**Uczestnicy
postępowania przetargowego**

Dotyczy: postępowania prowadzonego w trybie przetargu nieograniczonego pn. Modernizacja górniczego wyciągu szybowego szybu „Józef” w WĘGLOKOKS KRAJ Sp. z o.o. KWK Bobrek-Piekary Ruch Bobrek – nr sprawy PRZZ/1265.

Typ silnika: PW-123/02	2900 kW	800 V DC	77 obr/min
------------------------	---------	----------	------------

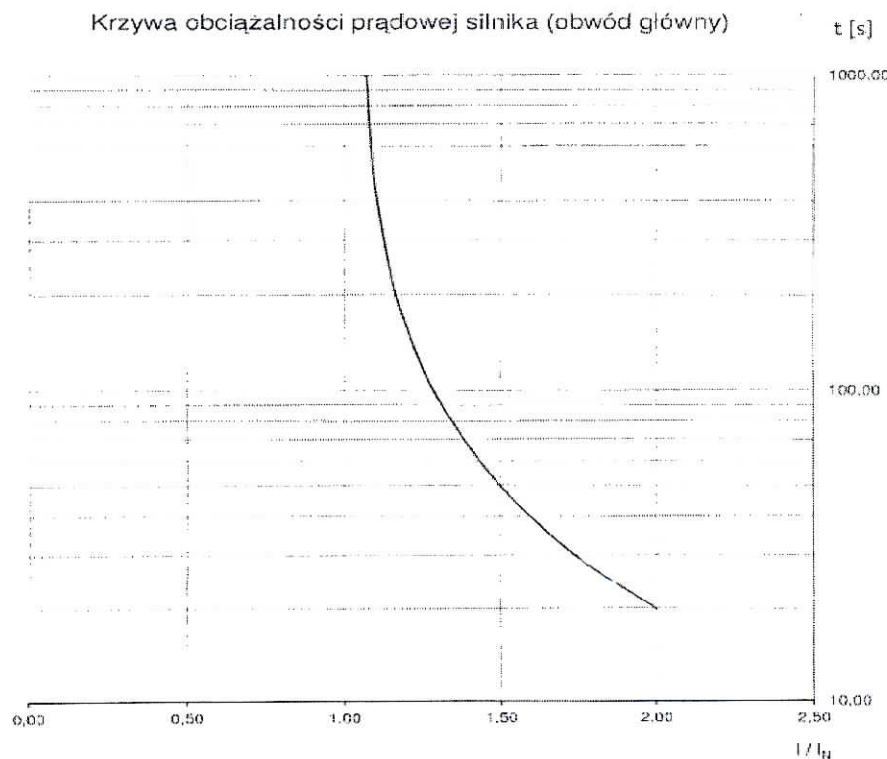
Punkt SIWZ 4.6.a-e przekształtniki i transformatory obwodu głównego powinny być konstrukcji przeznaczonej dla górnictwa wg Polskiej Normy PN-IEC 146-1-1+AC, grupa V, przeciążalność 150% przez 2 godziny, a 200% przez jedna minutę w odniesieniu do prądu znamionowego silnika wyciągowego.

Pragniemy zaznaczyć, że przywołana norma PN-IEC 146-1-1+AC została wycofana w 2002 roku. Dodatkowo bazując na wieloletnim doświadczeniu producenta maszyn wyciągowych i układów napędowych twierdzimy, że włączenie napędów maszyn wyciągowych do grupy V urządzeń opisanych w przedmiotowej normie jest niewłaściwe, a realizacja warunku podanego w tym punkcie „przeciążalność 150% przez 2 godziny, (...) w odniesieniu do prądu znamionowego silnika wyciągowego” nie posiada uzasadnienia technicznego i ekonomicznego. Patrz załącznik nr 1 do pytań.

Jednocześnie informujemy, że dobierane przez nas urządzenia są indywidualnie dopierane tak aby zrealizować wszystkie funkcje wyciągu szybowego oraz spełnić wszystkie oczekiwania inwestora.

Zamawiający informuje, że podtrzymuje wymagania wskazane w SIWZ w Załączniku nr 1 punkcie III podpunktach: 4.4)e) oraz 4.6)a), tj. dwa układy transformator plus przekształtnik, podstawowy i rezerwowy, dla zasilania obwodu wzbudzenia silnika wyciągowego powinny być konstrukcji przeznaczonej dla górnictwa wg Polskiej Normy PN-IEC 146-1-1+AC, grupa V, przeciążalność 150% przez 2 godziny, a 200% przez jedną minutę w odniesieniu do prądu znamionowego wzbudzenia silnika, a także przekształtniki i transformatory obwodu głównego powinny być konstrukcji przeznaczonej dla górnictwa wg Polskiej Normy PN-IEC 146-1-1+AC, grupa V, przeciążalność 150% przez 2 godziny, a 200% przez jedną minutę w odniesieniu do prądu znamionowego silnika wyciągowego.

Choć Polska Norma PN-IEC 146-1-1+AC została zastąpiona normą PN-EN 60146-1-1:2010, to szczegółowe zapisy dotyczące wymagań Zamawiającego pozostały bez zmian. Ponadto informujemy, że wymagania określone przez Zamawiającego uwzględniają zarówno potrzeby zakładu, warunki techniczne i parametry jakościowe współczesnych półprzewodników.
